INFORME CONSOLIDADO DE SOLICITUD DE ACLARACIONES, RECTIFICACIONES Y/O AMPLIACIONES AL ESTUDIO DE IMPACTO AMBIENTAL DEL PROYECTO “PARQUE EÓLICO FARO DEL SUR”

Nombre del Titular : Eólica Faro del Sur SpA

El presente Informe Consolidado de Solicitud de Aclaraciones, Rectificaciones o Ampliaciones al Estudio de Impacto Ambiental del proyecto “Parque Eólico Faro del Sur”, contiene las observaciones generadas en virtud de la revisión del Estudio de Impacto Ambiental.

FIGURA 10. Ejemplo de dos secciones con impactos significativos dentro del AI del SVCGH

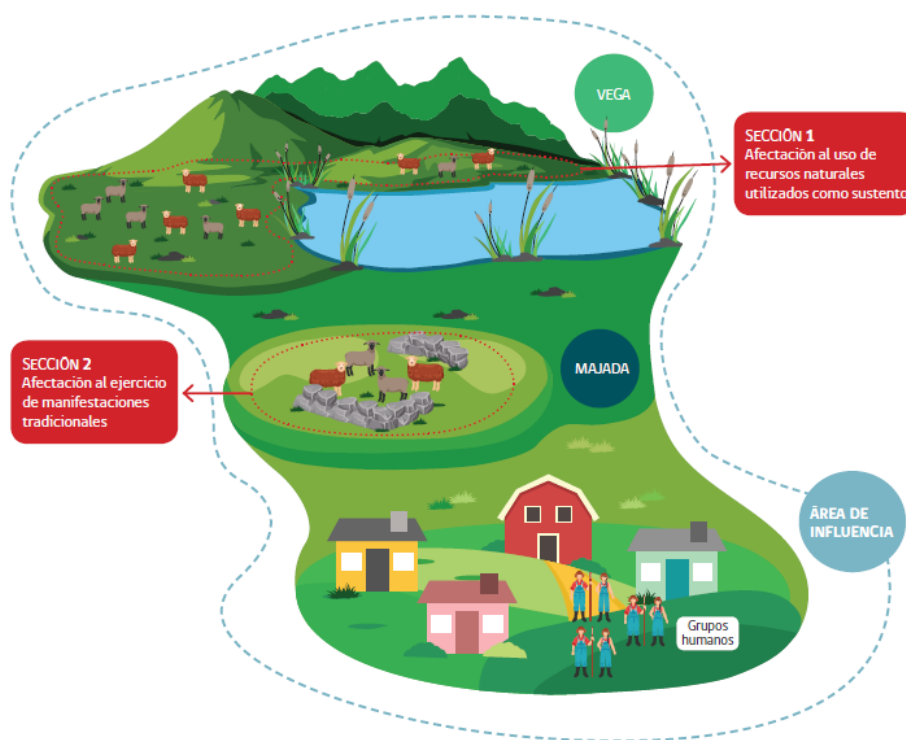
9.-El titular deberá determinar y justificar el área de influencia de los sistemas de vida y costumbres de los grupos de humanos, indicando y justificando la sección o superficie del AI donde se presentan efectivamente dichos impactos significativos, tal como se presenta en la siguiente imagen, y con la siguiente información: (i) los factores generadores de impacto que las determinan; (ii) la extensión socioespacial del área de influencia junto con la argumentación de su alcance territorial; y (iii) su respectiva justificación.
